「【エコノミーシリーズ】 カムフォロア 頭部六角穴付 フラットタイプ」 仕様変更のご案内

【エコノミーシリーズ】 カムフォロア 頭部六角穴付 フラットタイプ

C-CFA、C-CFFA、C-CFAG、C-CFFAG

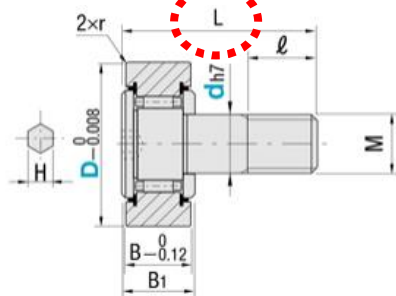
$d \geq 10$ の商品は L 寸部に貫通穴が開いた仕様に変更いたします。

本仕様変更に関して、商品の性能差はなく、ご利用状況に影響はございません。

他類似品と母材の共通化を行いました。
